・関係機関とりまとめ資料

# 安威川ダム 基礎岩盤面の性状

大阪府安威川ダム建設事務所

本資料は、安威川ダムの基礎岩盤について、ダムの要求性能を満足する品質を確保ために、施工と並行して外部有識者と意見交換を行った結果を取りまとめたものです。

## 施工時におけるダム基礎掘削面の岩盤判定フロー

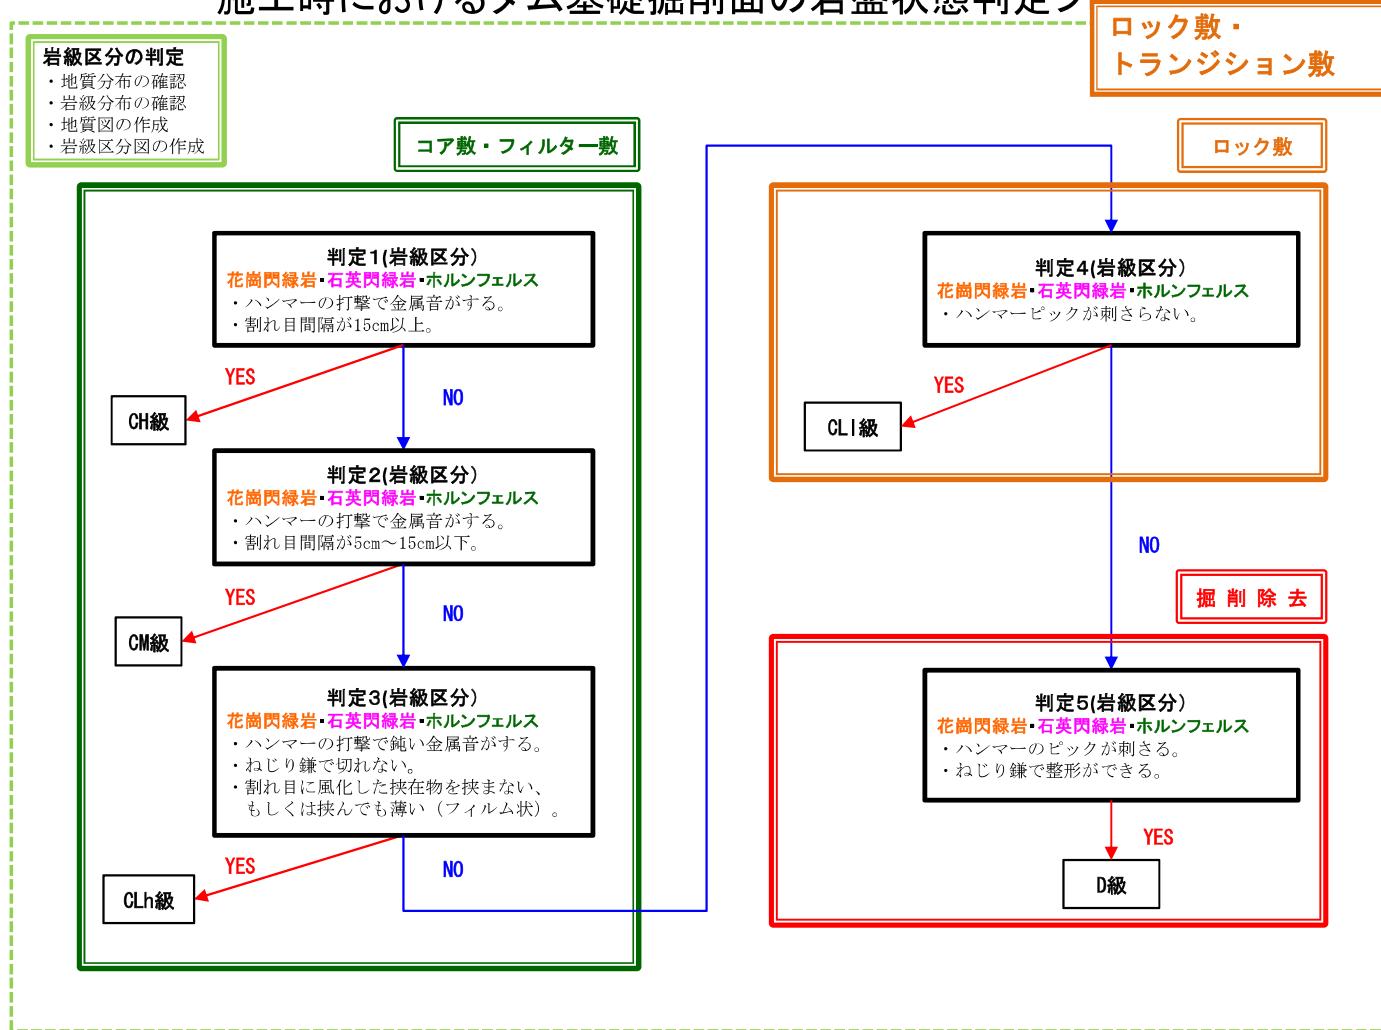
- ・岩級の判断は、ハンマーの打撃音、ねじり鎌での削れ方などわかりやすく分類できている。(掘削面における岩盤分類基準)
- ・岩盤のスケッチ等で詳細な調査が実施されており、細かな情報まで記録されている。(掘削面スケッチ平面図)
- ・岩盤の判定について妥当な判断が実施されている。(岩盤判定会議フロー)
- ・断層及び変質・劣化部の処理について妥当である。(高角度に分布する断層及び変質・劣化部等の処理方法)
- ・掘削線についてボーリング調査等を膨大に実施するわけにいかないので、実際に掘ってみないとわからない部分もある。変更が生じているが、大きく掘削面が変わったわけではないので、妥当である。(施工時ダム軸断面図)
- ・F-1 断層について、現地を確認した結果、グラウチングで止水対策するより、弱層部を掘削除去し、置換コンクリートで対応するほうが妥当と考える。(F-1 断層の断層処理)
- ・適切に岩盤を評価するために、岩盤の清掃を行うことは必要なことである。(ダムの基礎岩盤面の清掃について)

No. 6 付近（コア敷）の設計掘削面の状況

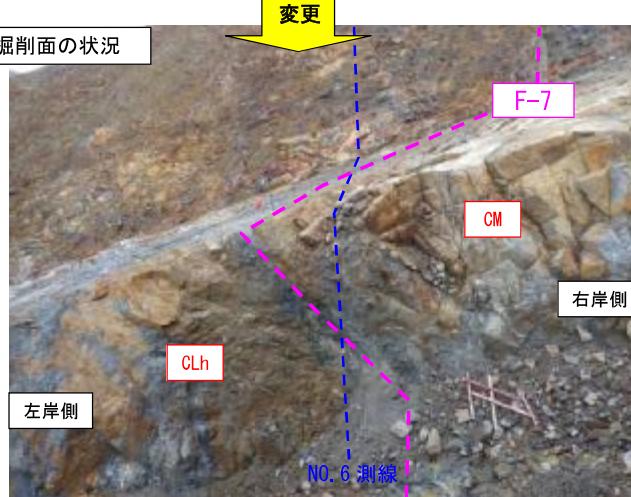
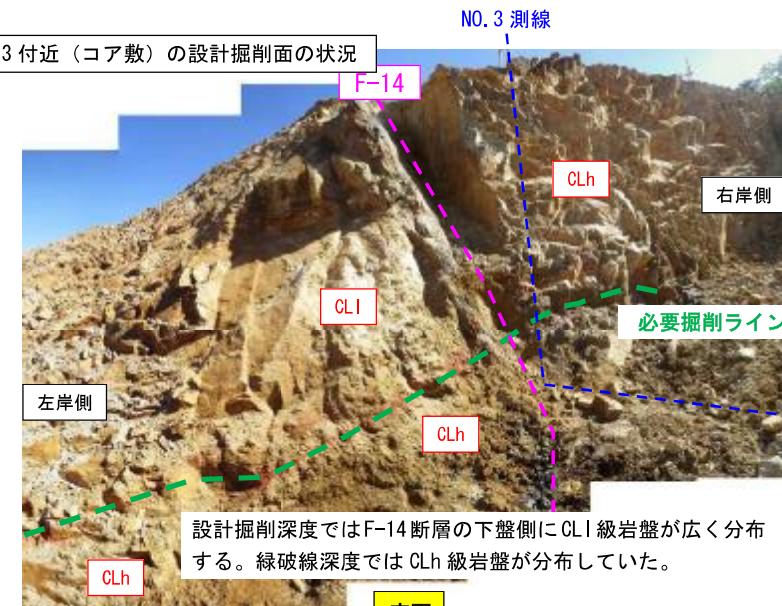
設計掘削深度では F-7 断層の下盤側に CLI 級岩盤が広く分布する。緑破線深度では CLh 級岩盤が分布していた。

CLI 級岩盤は掘削除去されており、全面的に CLh 級～CM 級岩盤が分布する。

No. 3 付近（コア敷）の設計掘削面の状況

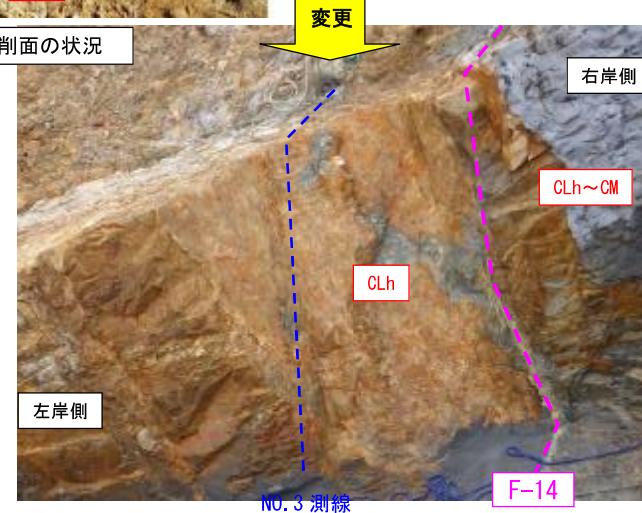
設計掘削深度では F-14 断層の下盤側に CLI 級岩盤が広く分布する。緑破線深度では CLh 級岩盤が分布していた。

CLI 級岩盤は掘削除去されており、全面的に CLh 級～CM 級岩盤が分布する。

## 2. 2. 断層処理

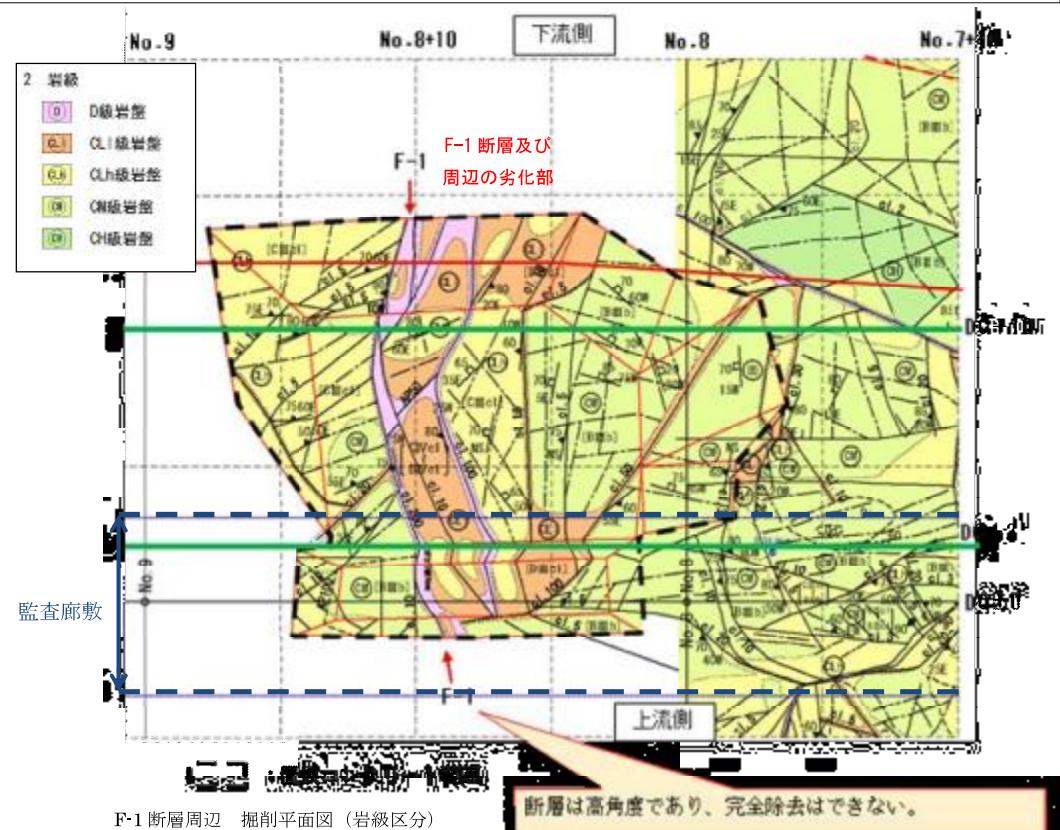
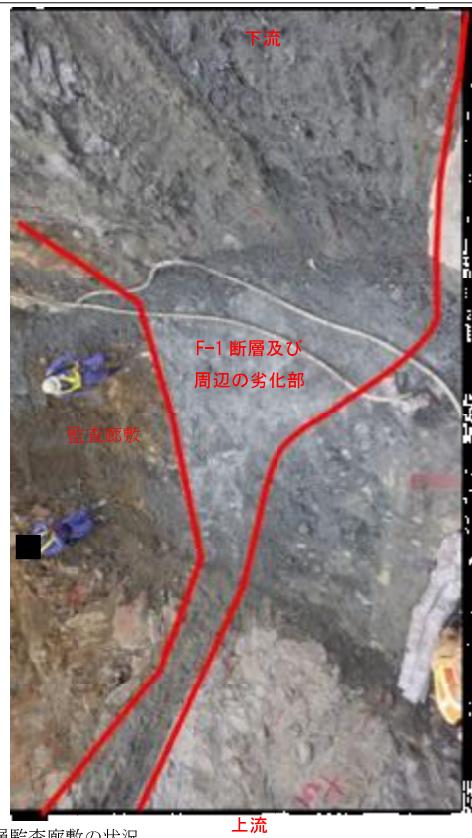
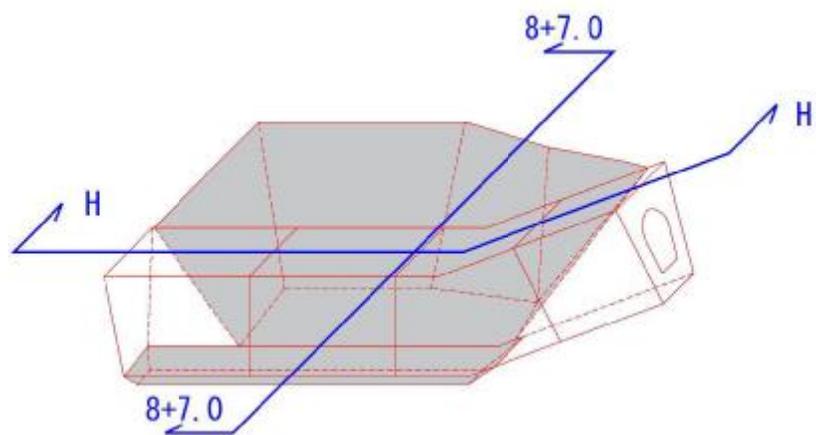
- ・ 上流側コア敷及び上流側の監査廊壁面 : D 級の F-1 断層および周辺の CL 1 級岩盤を併せた幅は 1m 程度である。
- ・ 監査廊底板および下流側コア敷 : 監査廊中央付近で D 級の F-1 断層が 2 条に分岐しており、さらに F-1 断層と同方向の変質部が合流しているため、下流側の監査廊壁面では F-1 断層及び変質部や周辺の CL 1 級岩盤の幅を併せると 5m 程度と広く分布したため、部分的に掘り下げた。

下流側コア敷については、D 級および CL 1 級岩盤の範囲は 2m 程度となった。掘り下げた箇所は、置換コンクリートおよび断層部グラウチングを実施することとした。

監査廊底板部については、D 級および CL 1 級岩盤の範囲は 2m 程度となった。監査廊の設置に問題はないが、近接して CL 1 級岩盤が確認されていることから、

掘り下げた部分については一体で置換コンクリートを実施することとした。

なお、置換コンクリートに発生する応力については FEM 解析を用いて配筋仕様を決定した。
